AUTORIDAD NACIONAL DE LICENCIAS AMBIENTALES

RESOLUCIÓN N° 002092 (24 SEP. 2024)

“Por la cual se resuelven unos recursos de reposición interpuestos en contra de la Resolución 1351 del 5 de julio de 2024 y se toman otras determinaciones”

Por medio de la Resolución 1351 del 5 de julio de 2024, esta Autoridad Nacional autorizó la modificación de la Licencia Ambiental otorgada mediante Resolución 1326 del 05 de agosto de 2020 (modificación 1 de la Licencia Ambiental del proyecto UPME 01 de 2013 (Soacha – Tequendama).

Figura 9 Ingreso Acc-306 a torre 306

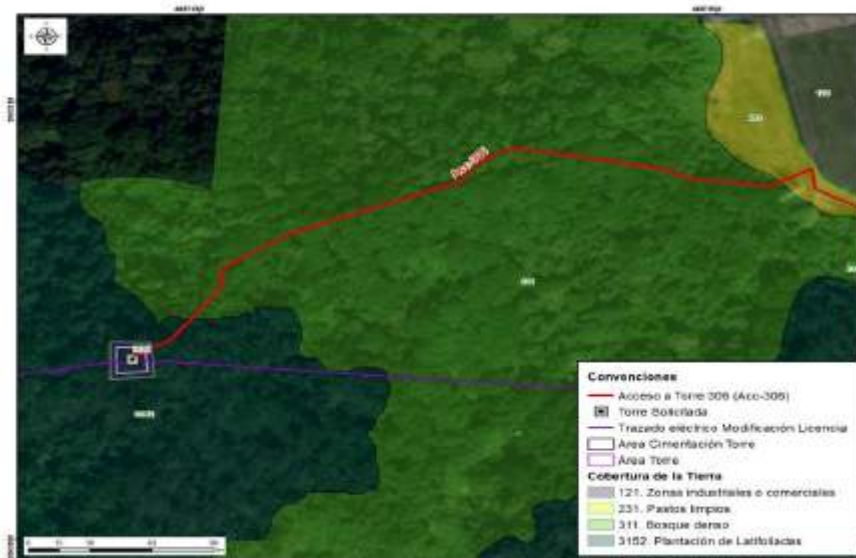
cobertura de bosque denso y de plantación latifoliadas que permite llegar al sitio de torre 306, tal y como se observa en las siguientes figuras.

Con base en los argumentos mencionados, se concluye que el camino/sendero existe por estar dentro de las coberturas de pastos limpios, bosque denso y plantación latifoliada. Asimismo, que este no requiere realizar actividades de mantenimiento tipo rocería y aprovechamiento forestal, siendo procedente que ANLA viabilice ambientalmente el acceso requerido por GEB para el sitio de torre 306.

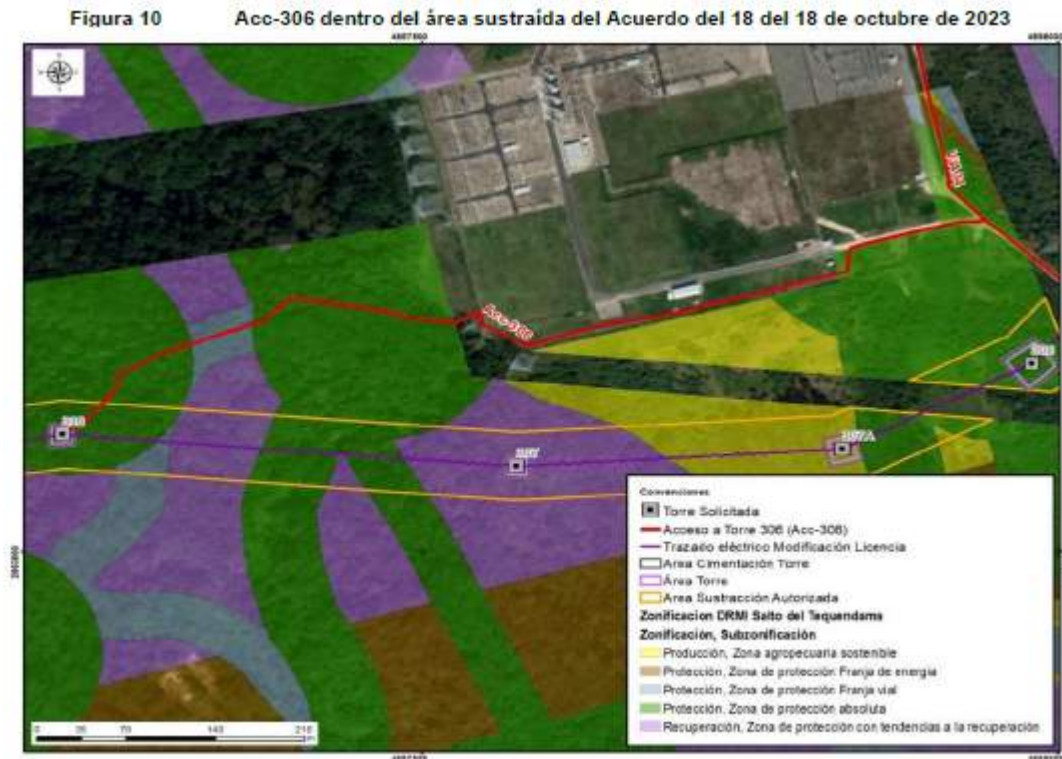
Respecto a lo señalado por ANLA frente a la discrepancia entre lo mencionado en el capítulo 3 del complemento del EIA y lo presentado en el MAG sobre la rocería planteada, se aclara que no se realizarán actividades de mantenimiento tipo rocería, teniendo en cuenta las características mencionadas anteriormente y, por lo tanto, parte del acceso no se incluyó en la capa “área proyecto” del MAG y, por lo tanto, parte del acceso no se incluyó en la capa “área proyecto” del MAG. Por lo anterior, se aclara que la diferencia advertida por la autoridad obedece a un error involuntario con lo presentado en el MAG.

Adicionalmente, es pertinente aclarar que la rocería se considera como una actividad/acción de mantenimiento, acorde a lo mencionado en la tabla 3-8 Descripción de accesos a sitios de Torre del capítulo 3. Descripción del proyecto del complemento del EIA y no como una adecuación como lo manifiesta la Autoridad en sus argumentos. Por lo tanto, la actividad tipo rocería no genera ningún impacto en las coberturas del área del acceso.
